Informe Consolidado de Solicitud de Aclaraciones, Rectificaciones y/o Ampliaciones al Estudio de Impacto Ambiental del Proyecto "Parque Eólico Quebrada Locayo"

Nombre del Titular : Parque Eólico Locayo SpA
Nombre del Representante Legal : Paulina Cox Vyhmeister
Dirección : Av. Apoquindo 3472, Oficina 1601, Las Condes

Figura 1: Proyecto y cauces naturales

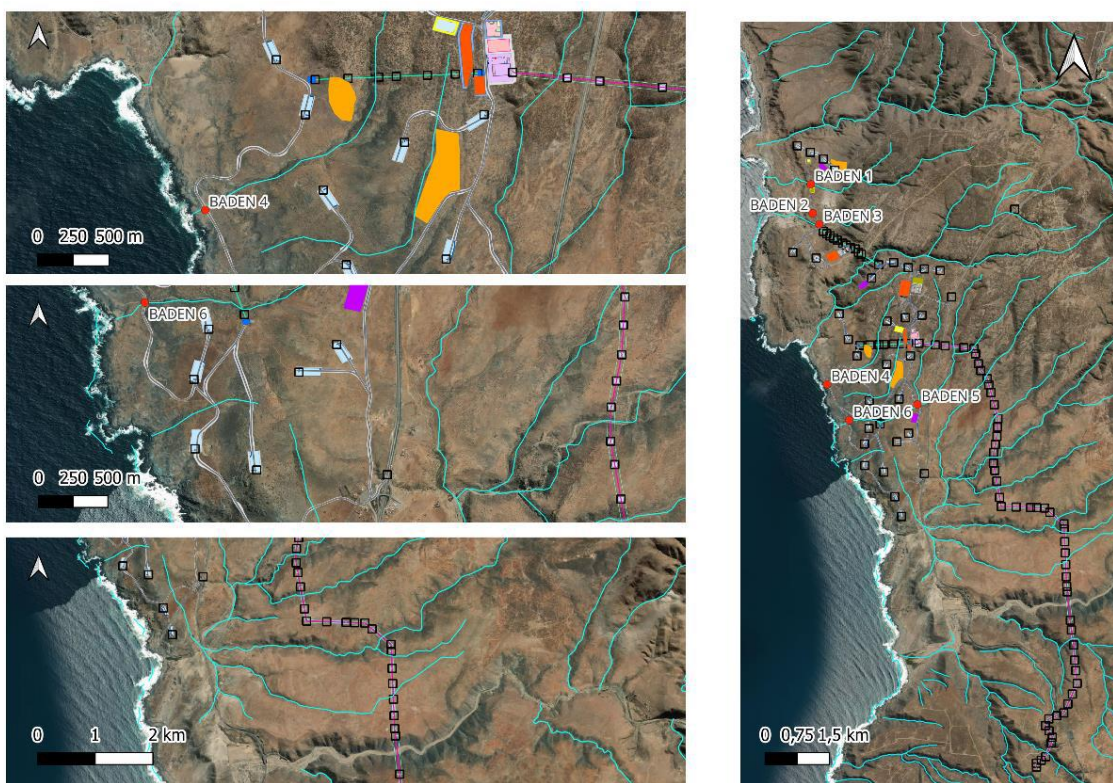
5.7 Respecto del Permiso Ambiental Sectorial contenido en el artículo 156 del Reglamento del SEIA, Decreto Supremo N°40/2012 del Ministerio del Medio Ambiente, permiso para efectuar modificaciones de cauce, se solicita al titular analizar la aplicabilidad de éste a todas las obras partes y acciones, en todas las fases del proyecto, lo anterior debido a que se identificaron interacciones entre el proyecto y cauces naturales, no descritos por el titular (Figura 1). Se debe considerar que según el Código de Aguas en su artículo 41 *“Se entenderá por modificaciones no solo el cambio de trazado de los cauces mismos, sino también la alteración o sustitución de cualquiera de sus obras de arte y la construcción de nuevas obras, como abovedamientos, pasos sobre o bajo nivel o cualesquiera otras de sustitución o complemento”*.
